# 運行計画ルート等に関する 関係機関協議の経過報告

# 停留所等の課題(停留所等の課題の評価)

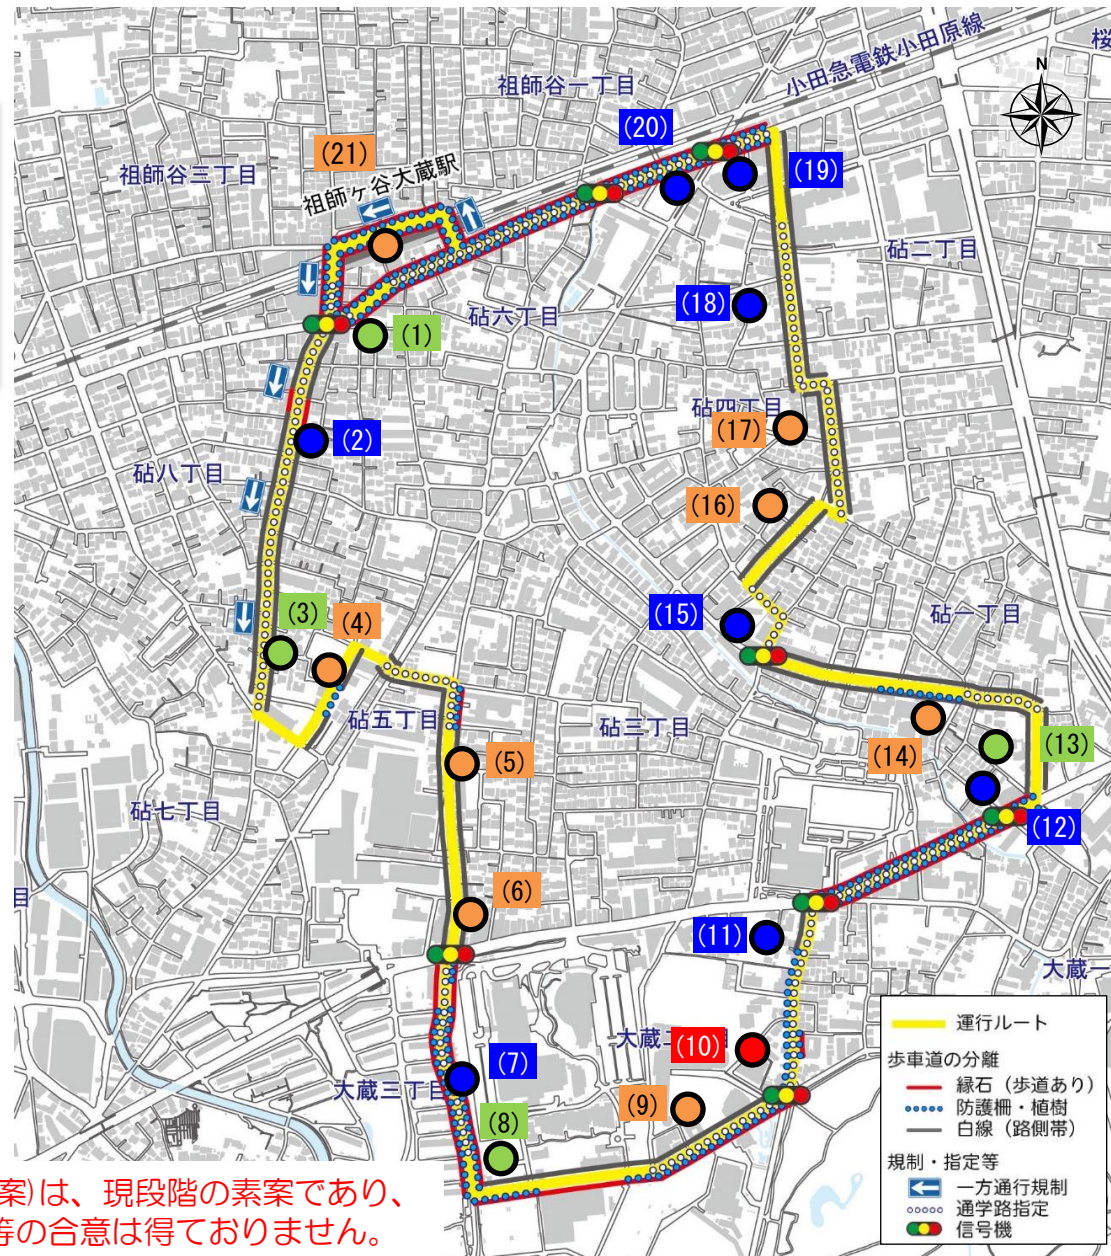
- 交通管理者との現地確認の結果を踏まえ、停留所(案)に対する設置の可否を4段階で評価

停留所 番号	課題の 評価結果	課題の内容
1	課題小	事業者との調整
3	課題小	車両出入り口の位置を考慮し、設置位置の変更が必要
4	課題大	待ちスペースでの安全対策等が必要
5	課題大	車両出入口の位置を考慮し、設置位置の変更が必要（候補地なし）
6	課題大	設置位置を公共施設敷地内に変更することが必要
8	課題小	安全にバス待ちができる場所への設置位置の変更が必要
9	課題大	安全にバス待ちができる場所への設置位置の変更が必要
10	設置不可	隣接する車両出入口との距離が確保できないため設置不可
13	課題小	車両出入口の位置を考慮し、設置位置の変更が必要（候補地あり）
14	課題大	車両出入口の位置を考慮し、設置位置の変更が必要（候補地なし）
16	課題大	車両出入口、交差点の位置を考慮し、設置位置の変更が必要（候補地なし）
17	課題大	車両出入口の位置を考慮し、設置位置の変更が必要（候補地なし）
21	課題大	事業者との調整、城山通りからの右折

停留所番号等	課題の評価結果	課題の解決策(案)
1	課題小	事業者との合意形成
3	課題小	設置場所を移動
4	課題大	白線ラインテープ等で待ちスペースを確保
5	課題大	大幅な設置場所の移動※隣接バス停との距離が近いため再検討が必要
6	課題大	大蔵地区会館前の花壇等撤去によるスペース確保を協議
8	課題小	設置場所の移動(周辺の電柱横への移動)
9	課題大	大蔵第二運動場への乗入、星美学園前歩道の利用を協議
10	設置不可	代替箇所なし
13	課題小	設置場所を移動
14	課題大	車庫地権者との合意形成
16	課題大	車庫地権者との合意形成、交差点付近での安全対策
17	課題大	車庫地権者との合意形成
21	課題大	事業者との合意形成、城山通りから右折する際の安全対策
